ALCALDÍA MAYOR DE BOGOTÁ GOBIERNO DE LA CIUDAD BOGOTÁ	<b>CONCEPTO TÉCNICO DE          REVISIÓN DE ESTUDIOS DE          RESPUESTA DE AMPLIFICACIÓN          LOCAL DE ONDAS SÍSMICAS</b>	Código:	GPR-FT-09
		Versión:	03
		Código Documental:

2.1	SOLICITANTE:	ING. JOSE JOAQUIN ALVAREZ CURADURÍA URBANA No.4
2.2	PROYECTO:	MANZANA 4 URBANIZACIÓN RESERVA DE MADELENA
2.3	LOCALIDAD:	19 CIUDAD BOLIVAR
2.4	UPZ:	65 ARBORIZADORA
2.5	BARRIO O SECTOR CATASTRAL:	ATLANTA
2.6	DIRECCIÓN:	CALLE 59C SUR No. 51 -- 70 MANZANA 4
2.7	CHIP:	AAA0209RSXR
2.8	AREA APROX. DEL LOTE	9842 m <sup>2</sup>
2.9	FECHA DE EMISIÓN:	26 DE ABRIL DE 2011
2.10	EJECUTOR DEL ESTUDIO:	JEOPROBE LTDA.

El presente concepto técnico corresponde a la **primera revisión** realizada por el Fondo de Prevención y Atención de Emergencias, del informe "Asesoría geotécnica y sísmológica para la evaluación de la amenaza sísmica del proyecto Reserva de Madelena Manzana 4" elaborado por el Ing. Jorge Alberto Rodríguez. Este estudio fue radicado el 8 de Abril de 2011 mediante oficio 2011ER4458, por el Ing. José Joaquín Álvarez de la Curaduría Urbana No. 4 en cumplimiento a lo estipulado en el Decreto 193 de 2006.

## 5 PRIMERA REVISIÓN DEL ESTUDI

Figura 1. Localización del Proyecto "Manzana 4 Urbanización Reserva de Madelena"

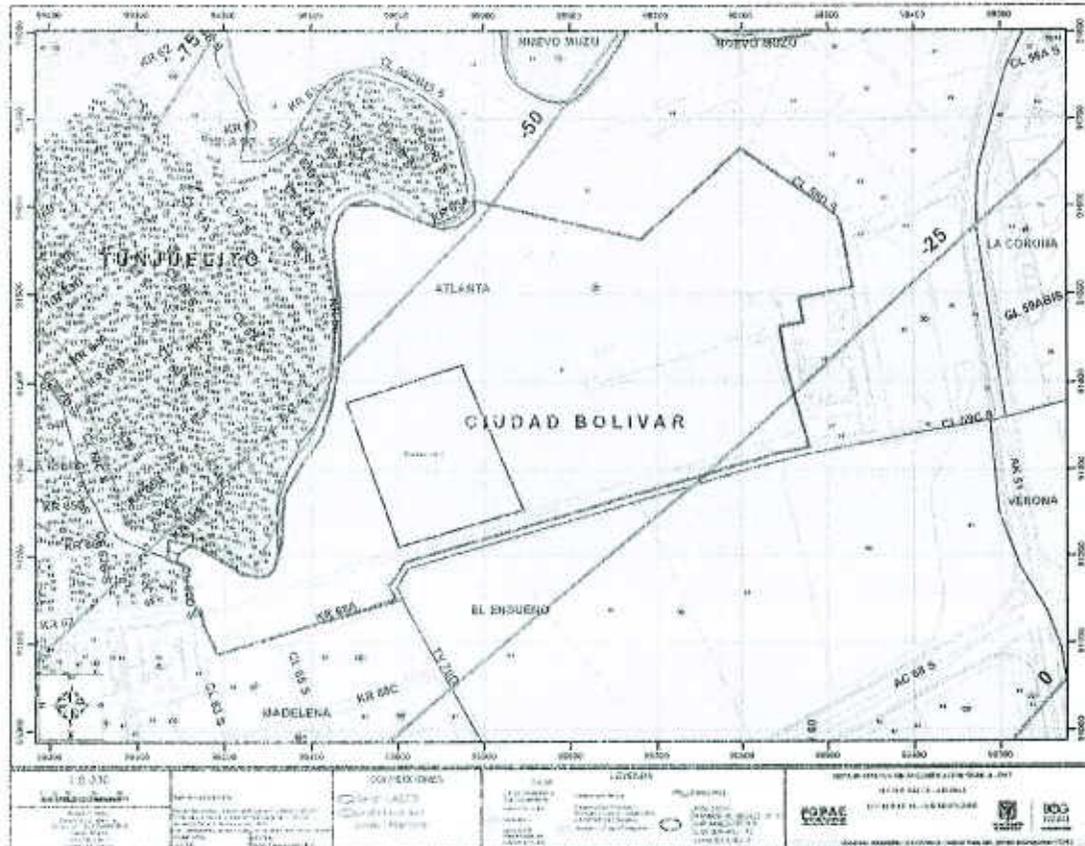
De acuerdo al numeral 1.1 del informe, el proyecto se encuentra localizado en la transición de las Zonas 1 - Cerros Orientales y 5A - Terrazas y Conos Orientales de la microzonificación sísmica de la ciudad, lo cual es consistente con la localización presentada en la Figura 1 del presente concepto.

El estudio CUMPLE con este requerimiento.

Figura 2. Espectro de diseño recomendado para el Proyecto Manzana 4 Urbanización Reserva de Madelena.

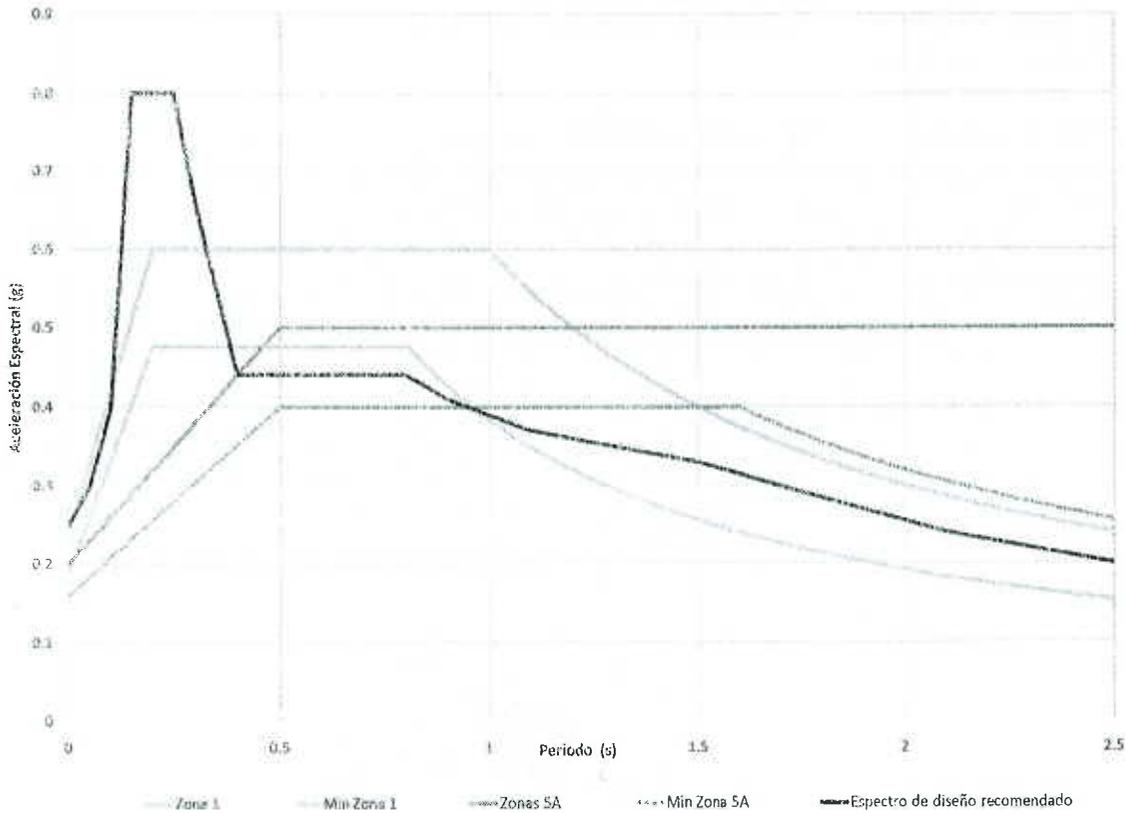
Con base en los resultados de la modelación el consultor se reclasifica a la zona de transición entre 1 y 5 y recomienda utilizar como espectro de diseño el mostrado en la figura 21 y en la tabla 4 del informe, el cual se presenta en la Figura 2 del presente concepto.

El espectro propuesto inicia en 0.25 g, asciende hasta un valor de  $S_a$  de 0.8 g en 0.15 segundos, luego continua una meseta hasta un periodo de 0.25 segundos, posteriormente desciende hasta un valor de  $S_a$  de 0.44 g para un periodo de 0.40 segundos, sigue con una meseta hasta un periodo de 0.8

segundos y por último desciende por el promedio de los espectros mínimos de las Zonas 1 - Cerros Orientales y 5A - Terrazas y Conos Orientales hasta un periodo de 2.5 segundos.

El estudio CUMPLE con este requerimiento.
